Seur Prindé

COMMUNE DE PRIN-DEYRANCON

LIEU-DIT « Haut Pié Blanc »

**AVIS DE LA MRAE
MEMOIRE EN REPONSE**

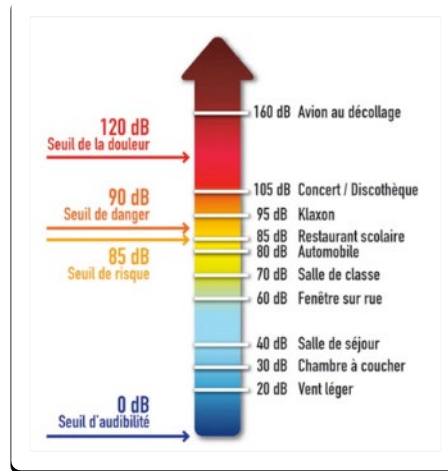
R12 : La MRAe recommande concernant le voisinage, de préciser la localisation des équipements les plus bruyants en privilégiant un éloignement suffisant de ces derniers par rapport aux habitations, et de prévoir des contrôles des niveaux de bruit en phase exploitation ;

En conclusion, et comme précisé en pages 42, 142 et suivantes de l'étude d'impact, durant le fonctionnement de la centrale solaire, seuls les postes onduleurs et transformateurs (logés dans des locaux fermés) induisent des niveaux sonores de l'ordre de 37 dBA à 120

– 130 m de distance. Cela correspond à un bruit ambiant dans une salle de séjour (cf-figure ci-dessous). Les habitations les plus proches se situent à 1 400 m des premiers locaux techniques. Également, des mesures d'évitement et de réduction relatives aux nuisances sonores ont été engagées (cf page 143 de l'EIE).

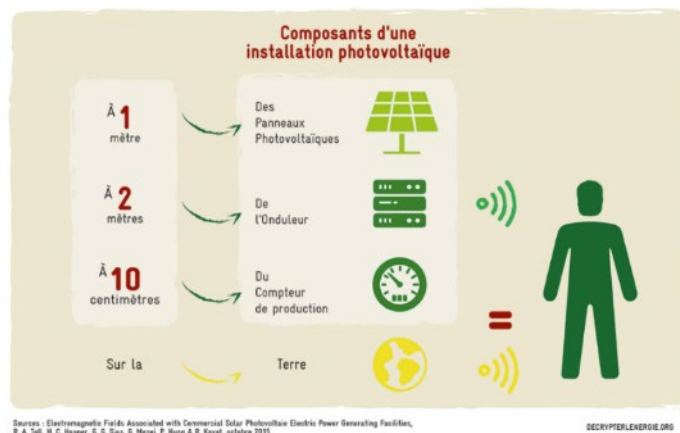
R13 : La MRAe recommande qu'une vérification des niveaux des champs électriques et électromagnétiques associés atteints lors de la mise en service du raccordement de l'installation au réseau électrique soit effectuée, en particulier au niveau des habitations situées à proximité des raccordements. Concernant la santé humaine, la position des ouvrages et câbles électriques par rapport aux lieux accessibles aux tiers doit être telle que le champ électrique résultant en ces lieux n'excède pas 5 kV/m et que le champ magnétique associé n'excède pas 100 μ T dans les conditions de fonctionnement en régime de service permanent (arrêté du 17 mai 20018) ;

Pendant la phase d'exploitation, les installations électriques (modules, câbles, onduleurs, transformateurs, etc.) sont susceptibles de créer des champs de courant continu de types électriques et magnétiques. Néanmoins, à une distance de 10 mètres, les valeurs sont généralement plus faibles que celles générées par des appareils ménagers.

Un parc solaire photovoltaïque produit des champs électromagnétiques. Cependant, les valeurs en sont très faibles, et bien en-deçà des seuils réglementaires.

A titre d'exemple, le schéma produit par RTE quantifie et compare certains de ces champs, courants, pour illustration :

Dans le cas du parc photovoltaïque, les champs électriques et magnétiques sont émis au niveau des câbles électriques. Les champs électromagnétiques produits par un parc solaire de cette puissance seront sensiblement identiques à ceux émis par les lignes de distribution qui alimentent les bourgs et les villages du secteur.

Étant donné que les postes électriques restent éloignés du voisinage (1 400 m pour le plus proche), les champs électromagnétiques produits restent très faibles, localisés et inférieurs à certains appareils ménagers. L'effet potentiel des champs électromagnétiques produits par le parc photovoltaïque est non significatif.

À une distance de **2 MÈTRES**,
le champ électromagnétique d'une installation photovoltaïque
est le même que le champ émis naturellement par la Terre
